ZP.272.2.2022

Dotyczy: postępowania o udzielenie zamówienia publicznego na **budowę boiska wielofunkcyjnego z funkcją lodowiska sezonowego wraz z konieczną infrastrukturą przy Zespole Szkół nr 2 w Rypinie**

### PYTANIA WYKONAWCÓW, ZMIANA I WYJAŚNIENIE TREŚCI SWZ NR 6

## PRZEKRÓJ PRZEZ BOISKO (NA GRUNCIE)

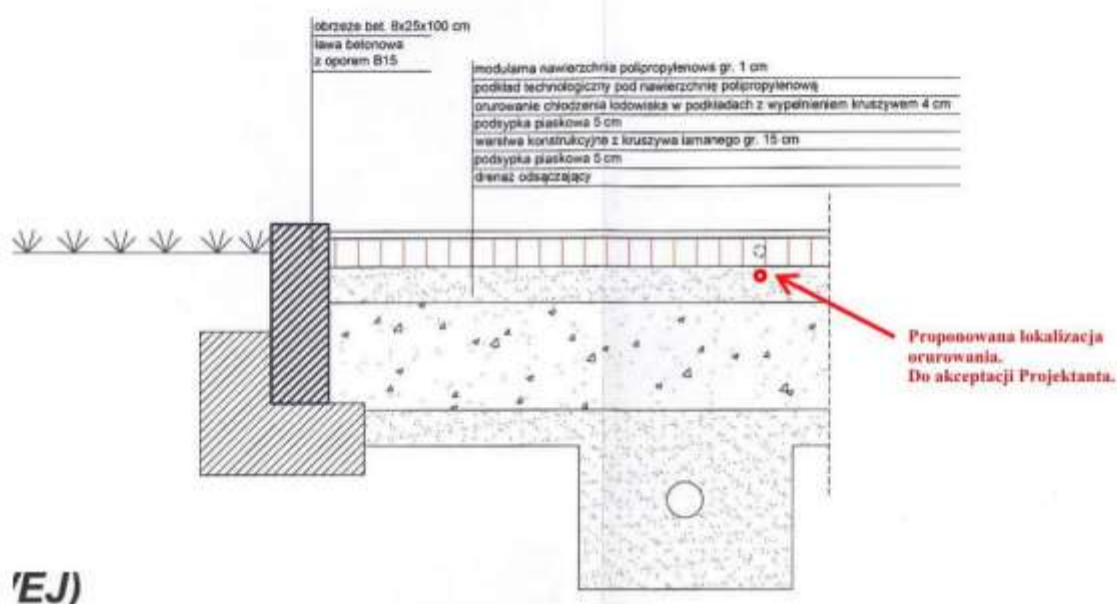
W związku z tym, że umieszczenie orurowania w warstwie 40mm podkładu stabilizującego nie jest możliwe do wykonania (bez jego uszkodzenia, naruszenia struktury i utraty właściwości) prosimy o informację czy zatem orurowanie nie powinno zostać umieszczone w górnej części warstwy podsypki piaskowej 5 cm?

Poniżej rysunek proponowanego rozwiązania do akceptacji

W związku z przedstawionym uzasadnieniem prosimy Zamawiającego o akceptację zaproponowanego rozwiązania bądź wskazanie innego sposobu wykonania montażu orurowania.”

Ad. I. Zamawiający wymaga wykonania orurowania płyty boiska zgodnie z opisem wynikającym z załącznika nr 1 do SWZ.

Po konsultacji z projektantem uzgodniono, że montaż orurowania chłodzącego w warstwie podkładu technologicznego należy wykonać poprzez jego nacinanie.
